平成26年度第4回 福島県廃炉安全監視協議会(7月17日開催) での申し入れ事項 東土遮水壁の地質データについて

平成26年7月30日 東京電力株式会社 福島第一廃炉推進カンパニー 福島第一原子力発電所

地質状況と凍結実績(柱状図:FS-A孔,土中温度:S-8)

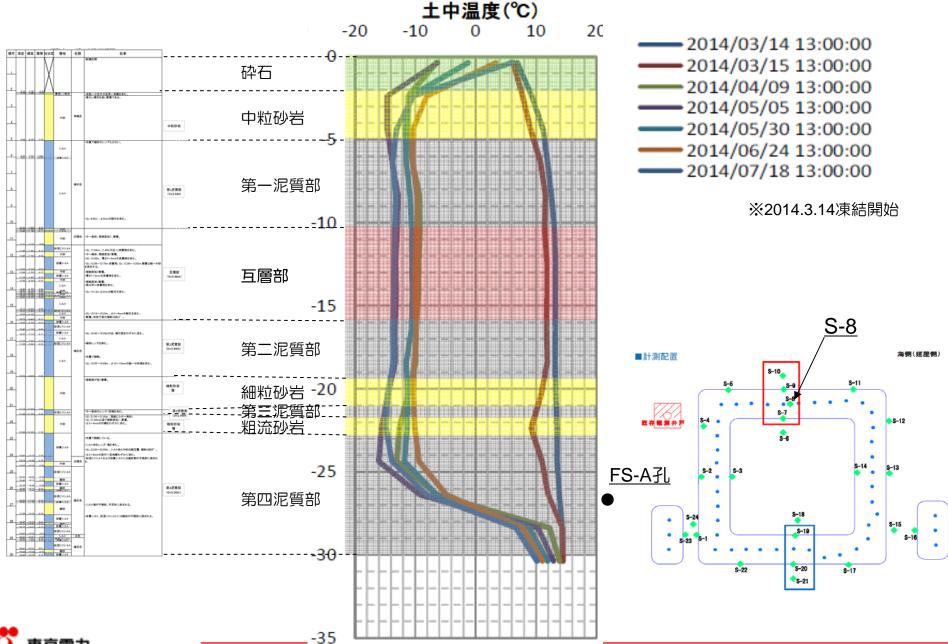
地層のデータを示し、専門的な観点で、県民の懸念に対する説明をすること。

凍土遮水壁の実証試験で採取した地質データ(FS-A、FS-B)を以下に示します。

敷地内にはFS-B孔の中粒砂岩層のように泥質部がはさみ層として存在する場所があります。はさみ層が存在する地層の凍結性能は、実証試験において互層で凍結が確認されております。もちろん中粒砂岩層と互層の流況特性は異なりますが、本事業では土の中で凍結しにくい箇所がある場合でも、従来使われている補助工法(薬液注入等)を用いることで流速を遅くして凍結を促進させることが可能と考えております。
